改善箇所説明図

不具合発生箇所の構造、装置又は性能の状況及びその原因

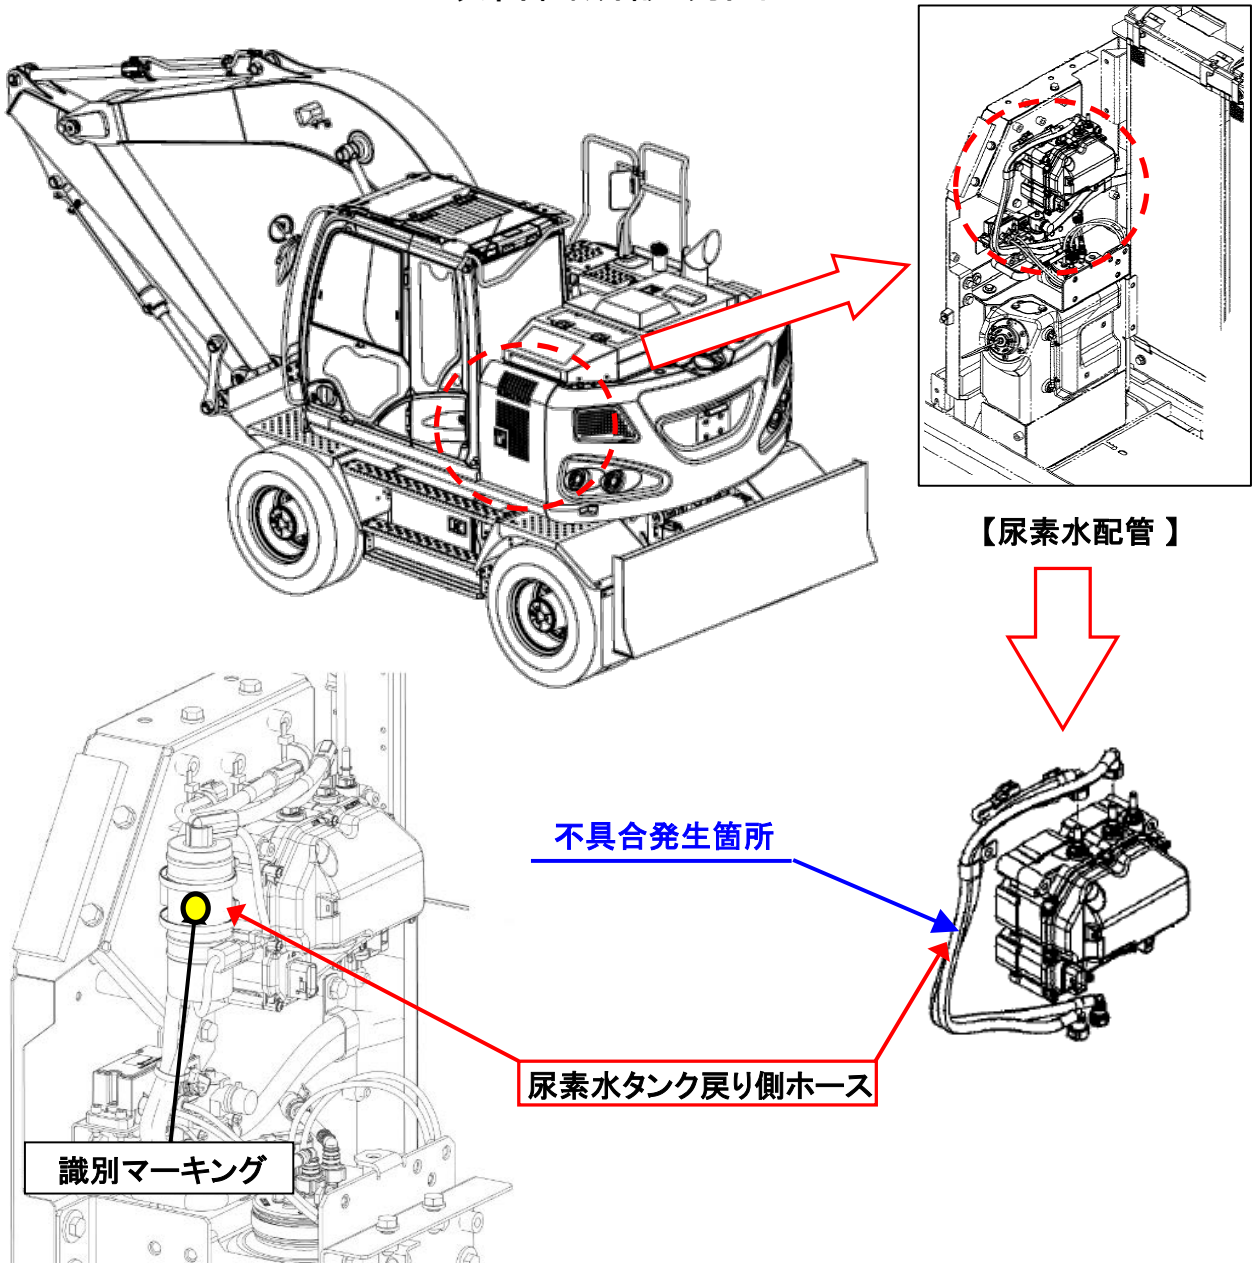
ショベル・ローダの排気ガス後処理装置(尿素SCRシステム)において、開発時の評価が不十分なため、尿素水ポンプで加圧された尿素水の一部が戻り側ホースを通過して尿素水タンクに戻る際に、タンク内に発生した微細な泡が尿素水品質センサに付着し、尿素水濃度を検出できなくなり警告灯を点灯することがある。そのため、そのままの状態で使用を続けると、フェールセーフ制御となり、原動機の出力が低下するおそれがある。

全車両、排気ガス後処理装置(尿素SCRシステム)の尿素水戻り側ホースに、微細泡集積用フィルタを搭載するとともに、取扱説明書に定期交換部品である旨を追記する。

識別: 尿素水戻り側ホースに白色ペイントにてマーキングを行う。
